Mission régionale d'autorité environnementale

**Avis de la Mission régionale d'autorité environnementale  
de région Nouvelle-Aquitaine  
sur la révision allégée n°1 du plan local d'urbanisme (PLU)  
de Vigeois (19)**

n°MRAe 2022ANA37

Figure n° 3: Zonage près révision allégée n°1 du PLU (rapport de présentation page 34)

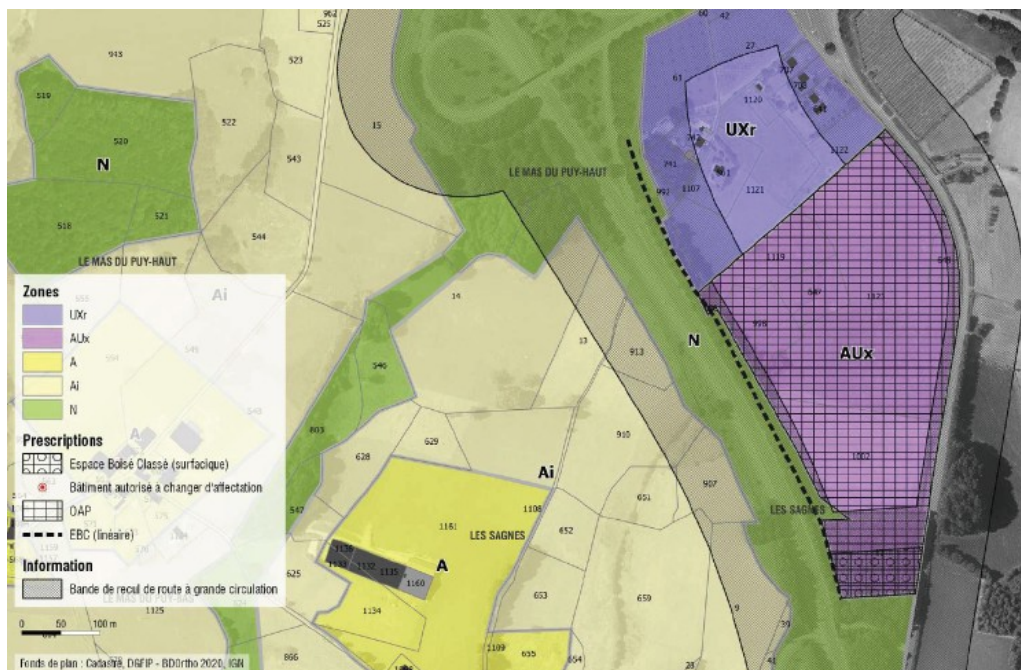
Le règlement prévoit de permettre l'urbanisation de la zone AUx « Porte du Midi » pour accueillir des entreprises de la filière transport et logistique et des entreprises en lien avec les usagers de l'autoroute. Le rapport de présentation mentionne en page 19 la réalisation d'un parc photovoltaïque. Cet usage n'est toutefois pas prévu dans le règlement.

Figure n° 4 : orientation d'aménagement et de programmation de zone Aux (OAP page 32)

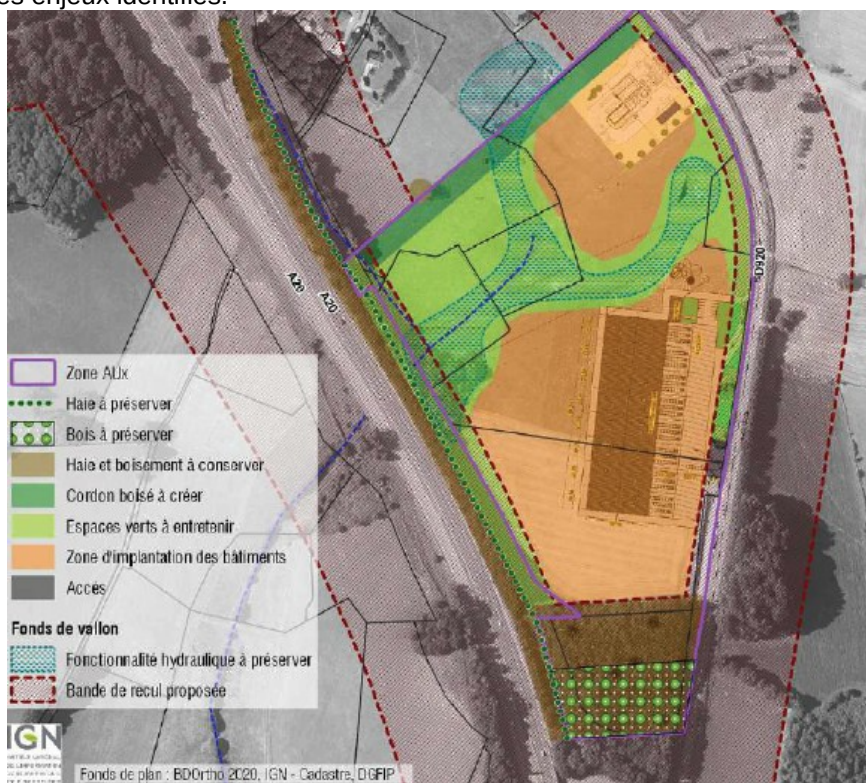
**La MRAe note une incidence potentielle de cette mesure sur la zone marécageuse identifiée au nord de la zone AUx, incidence qu'il convient de clarifier dans le dossier. Elle recommande par ailleurs d'analyser la pertinence de la mesure au plan de ses performances acoustiques.**

Le dossier indique que les activités les plus bruyantes devront être orientées vers l'axe central de la voirie principale, pour limiter l'émergence vers l'extérieur du site. Deux accès étant prévus dans l'OAP, il convient de préciser la localisation de cette voirie pour garantir son éloignement par rapport aux lieux habités.

**La MRAe considère que l'artificialisation des sols n'est pas analysée, en particulier au regard des aménagements prévus dans ces zones protégées. Elle recommande en particulier de présenter les incidences du parc photovoltaïque, non localisé dans le dossier, et d'exposer les effets cumulés de ce projet sur l'artificialisation du site.**

**La MRAe estime que la création d'un cordon boisé intersectant la prairie humide, et l'éventualité d'une installation d'un parc photovoltaïque sont susceptibles de porter atteinte à ses fonctionnalités. Elle estime nécessaire de caractériser les incidences sur les habitats d'espèces fréquentant le site et de prévoir dans le règlement la protection stricte de la zone humide identifiée en raison de son rôle de réservoir d'alimentation du bassin hydrographique du ruisseau de « Lagorce ».**
